Modulo per la presentazione delle osservazioni per i piani/programmi/progetti sottoposti a procedimenti di valutazione ambientale di competenza statale

COD. FI397. VARIANTE S.S.1 AURELIA - VARIANTE IN COMUNE DI MASSA 1° LOTTO (CANAL MAGRO - STAZIONE) _____

TESTO DELL' OSSERVAZIONE

TAV.1 PROPOSTA DI PROGETTO

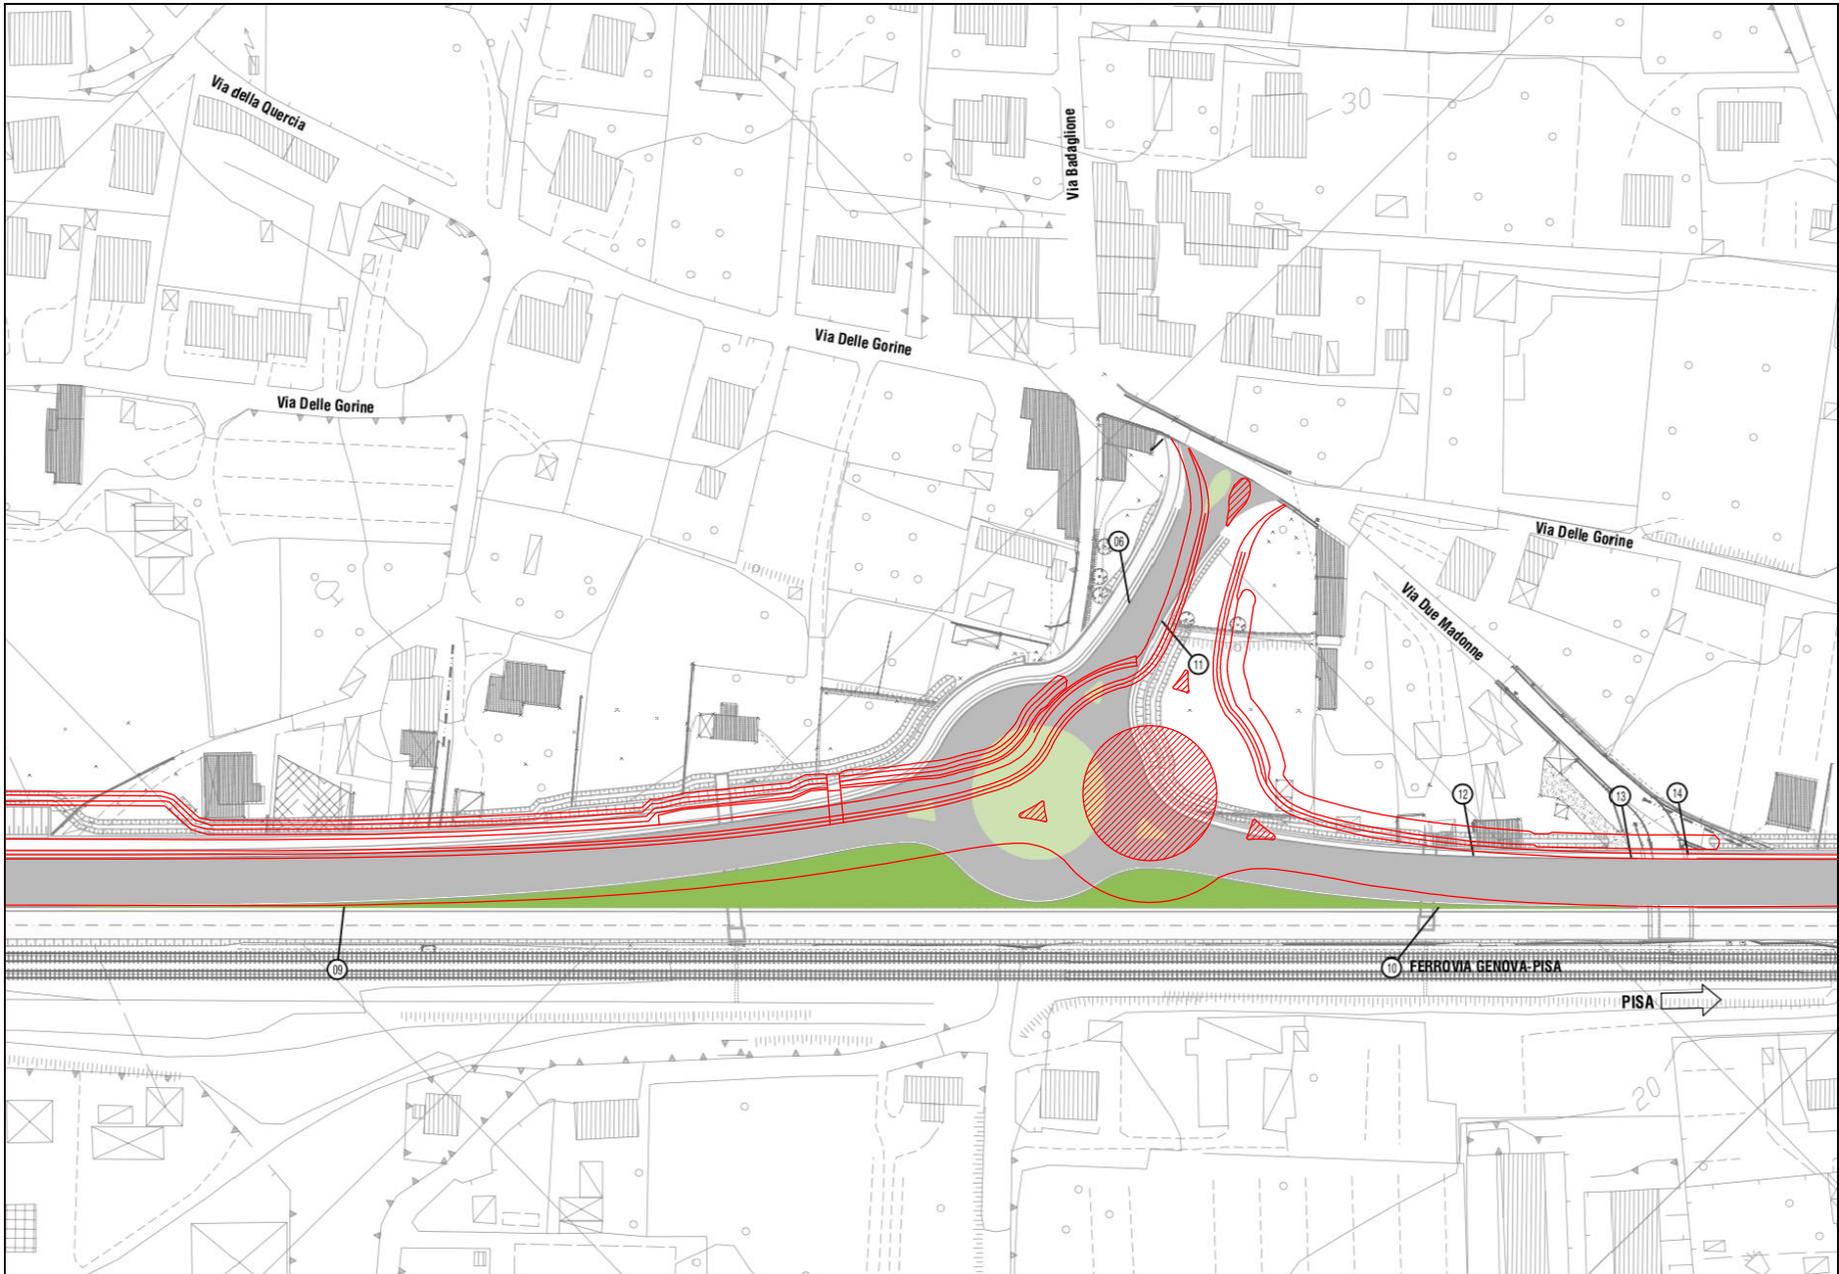
Il tracciato scelto da ANAS nel progetto definitivo, prevede l'attraversamento di aree agricole a vincolo idraulico P1, P2 e P3. La mappa PGRA della pericolosità idraulica, evidenzia un andamento della distribuzione della zona P3 tale da mostrare come di per se già l'infrastruttura ferroviaria crei un effetto barriera che aggrava la situazione dei terreni posti ad est ponendoli a rischio allagamento. Inevitabilmente, sottrarre terreno permeabile alla zona, pur mettendo in atto tutte le precauzioni descritte nell'Analisi di sostenibilità del progetto, produrrà un allargamento della zona P3. La realizzazione della rotonda R.02, a sua volta, impatterà sull'area causando un prevedibile aumento del livello di pericolosità, trasformando anche zone, attualmente classificate come P1, in aree di classe P2. Per ridurre tale impatto, si ritiene più congrua la costruzione di questo nodo viario traslando il centro della rotonda di circa 25 mt e ruotando il Ramo 1 di circa 15° che porrebbero l'innesto su via Delle Gorine nella stessa posizione del progetto definitivo attuale.

Questa soluzione consentirebbe di allontanarsi dalla zona a vincolo P2 riducendo il rischio di ampliamento di questa classe di vincolo a danno delle unità immobiliari e dei terreni che ne sarebbero inutilmente coinvolti. Inoltre ne deriverebbero indubbi vantaggi anche in relazione alle proprietà coinvolte poiché l'intera opera ne interesserebbe un numero inferiore.

Il grafico allegato esemplifica la proposta descritta rispettando il dimensionamento di progetto, vista però la funzione che dovrebbe assolvere la rotonda R.02, ovvero consentire la penetrazione veicolare all'interno del quartiere residenziale posto a est, le dimensioni definite in progetto potrebbero essere ridotte visto che attualmente il traffico pesante all'interno di questa area è vietato e tale svincolo potrebbe indurre erroneamente veicoli di grosse dimensioni a deviare rispetto al tracciato principale della nuova Variante Aurelia, in un punto particolarmente stretto di via Delle Gorine ritenuto, dagli strumenti urbanistici vigenti, limitrofo ad un'area di particolare interesse storico e quindi non modificabile. Questo potrebbe produrre blocchi della circolazione che si ripercuoterebbero inevitabilmente anche sulla nuova Variante Aurelia.
